## Reactie op voetgangersnetwerk Havenkwartier

### Project Kademuren

## **Reactie projectleiding kademuren**

## Schets inrichtingsplan

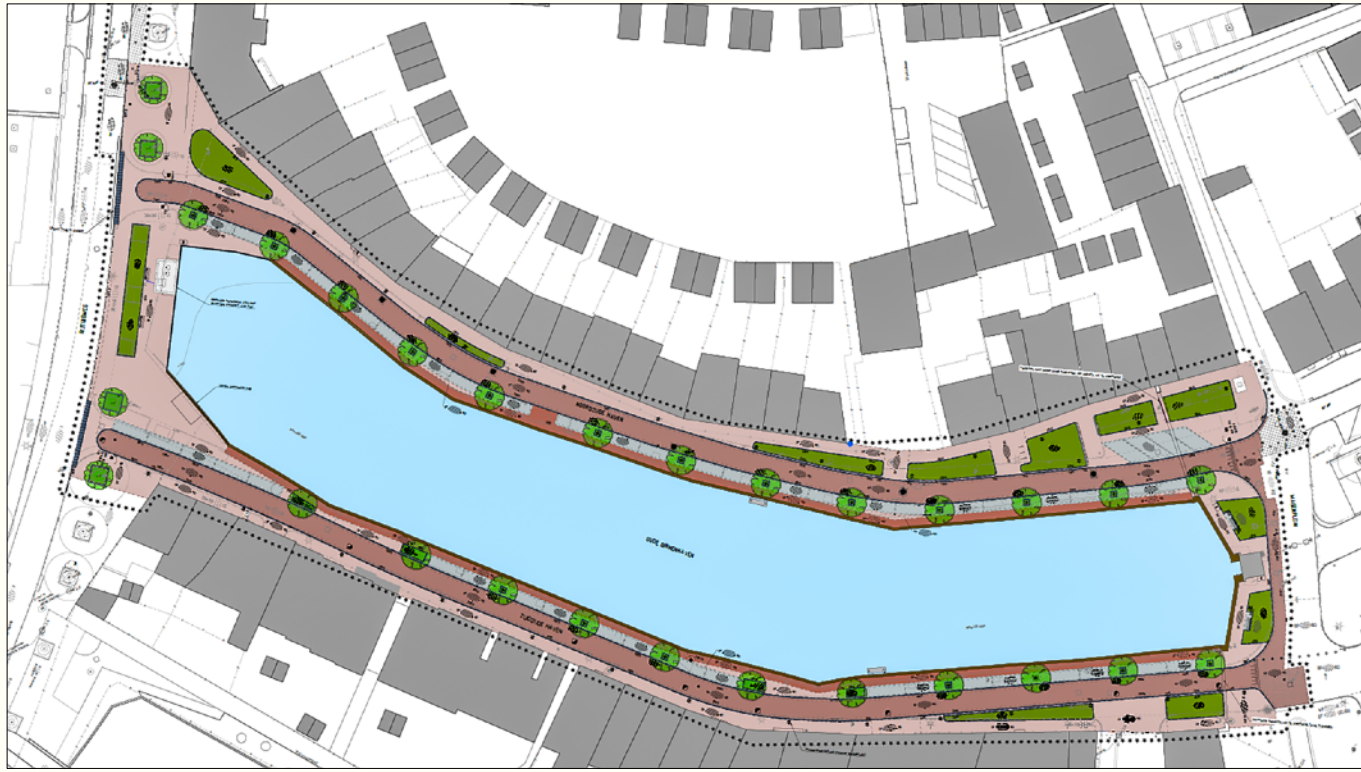
In de aanbevelingen/ aandachtspunten gaat u in op het hoofdrouthenetwerk voor voetgangers en fietsers, gewenste breedtes en dwarshelling van de voetpaden en eventuele knelpunten met een mogelijke oplossing.

- Het voetpad langs de gevels is ontworpen op minimaal 2,10 breedte.  
Op sommige locaties is deze breedte minder door objecten zoals een lichtmast of een geveltrapje. Dit altijd over korte afstanden met voldoende passeerruimte.
- De dwarshelling, nodig voor een correcte afwatering, varieert tussen de 1,5% en 2%.
- De rijbaan is ingericht op 30 km/u met een rijloper van 3,5 meter. Hierbij gaan wij uit van gemengd gebruik door fietser en autoverkeer. Dit in combinatie met het éénrichtingsverkeer sluit aan bij het verwachte gebruik en intensiteiten.

Door op deze wijze invulling te geven aan de CROW-richtlijnen voldoen wij ook aan de uitgangspunten van uw aanbevelingen en creëren wij een prettige en veilige omgeving voor voetgangers en fietsers.
